新竹縣政府工程查核代表照片表

拍攝日期：110.03.11

工程名稱：新竹縣竹北市光明一路停6停車場興建工程

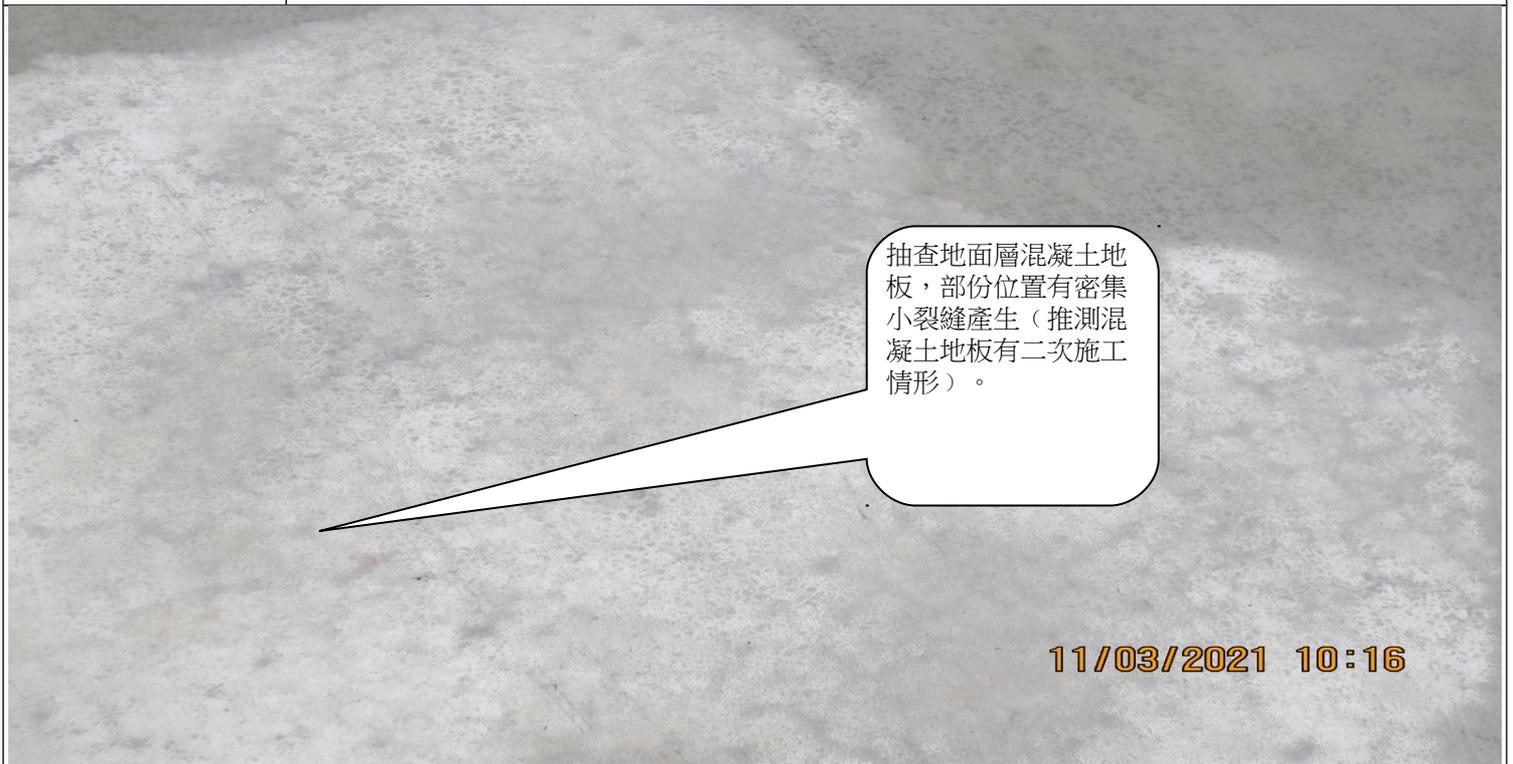
地下一樓橫梁拆模後有數處殘留模板及鐵釘未剪除。

抽查地面層混凝土地板，部份位置有密集小裂縫產生（推測混凝土地板有二次施工情形）。

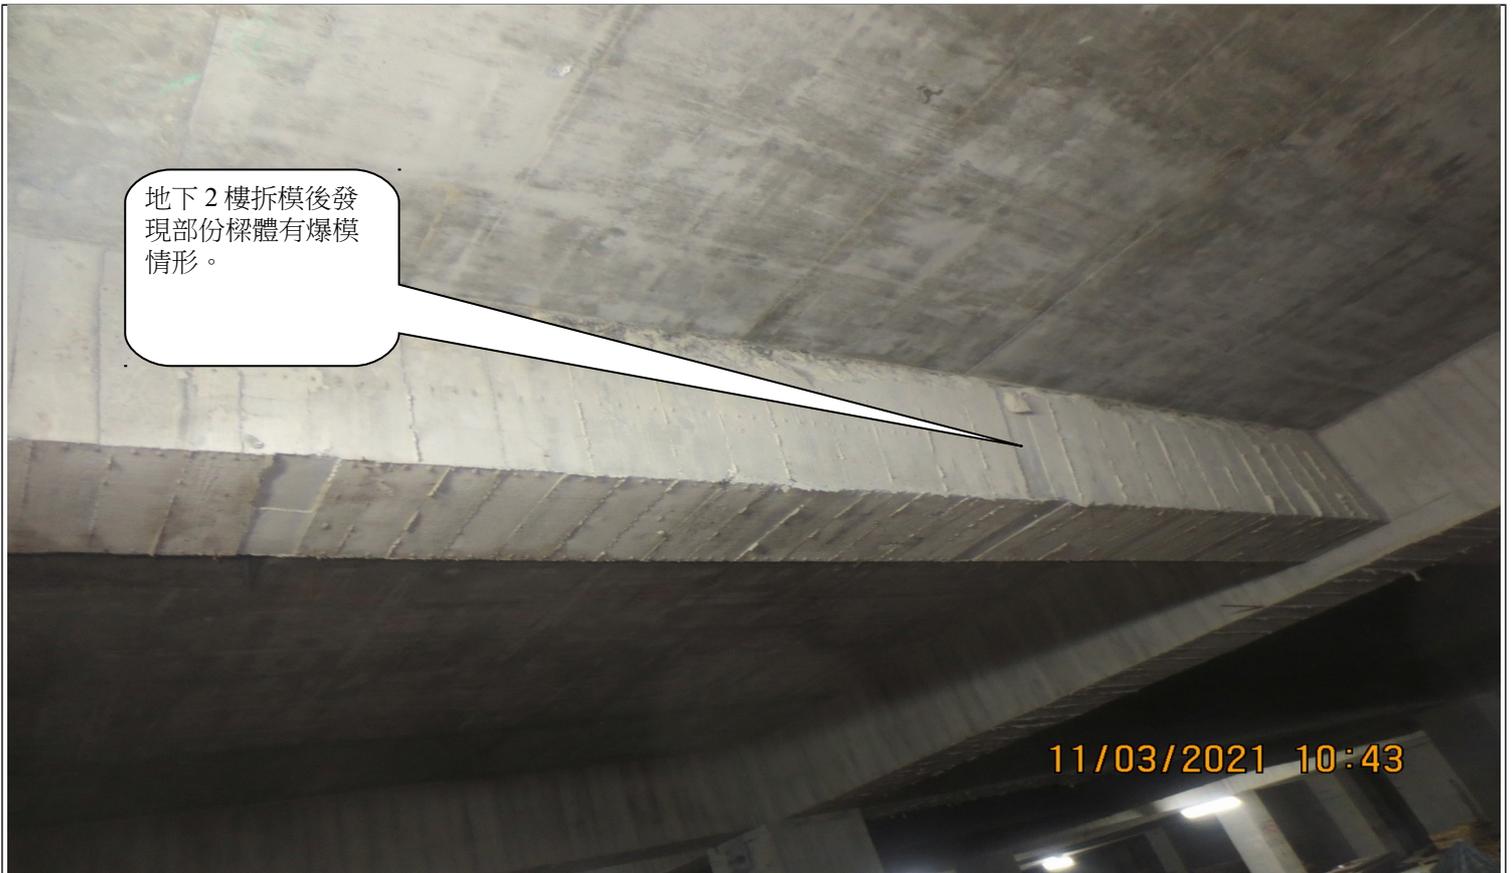
(一樓花台) 部份預留鋼筋排列間距不整齊，並有漏排鋼筋情形。

(一樓花台) 部份預留鋼筋排列間距不整齊，並有漏排鋼筋情形。

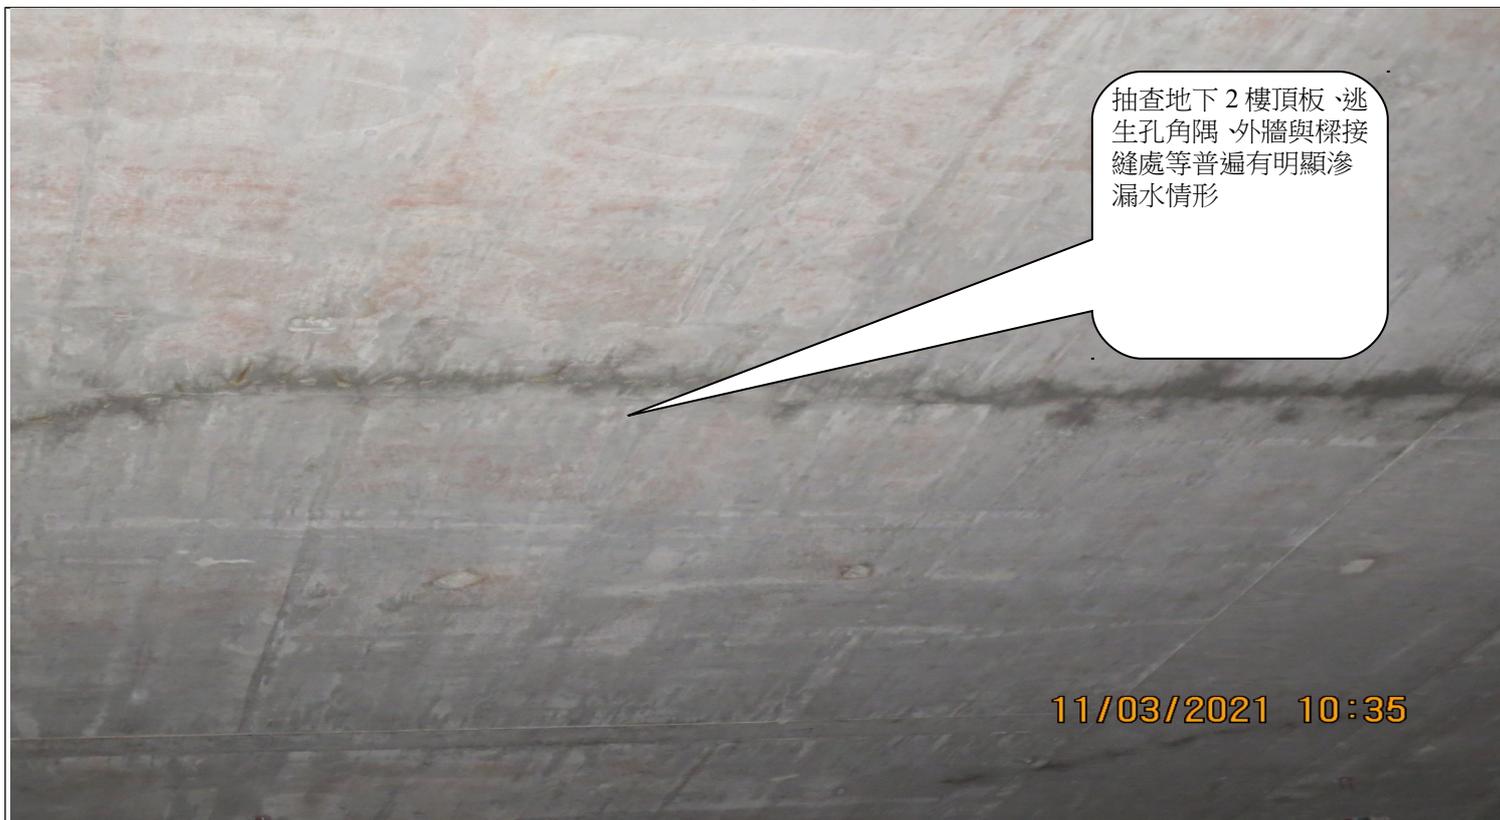
抽查地下2樓頂板、逃生孔角隅、外牆與樑接縫處等普遍有明顯滲漏水情形（註：地下1樓施工中尚未拆模）

抽查地下2樓頂板、逃生孔角隅、外牆與樑接縫處等普遍有明顯滲漏水情形（註：地下1樓施工中尚未拆模）。
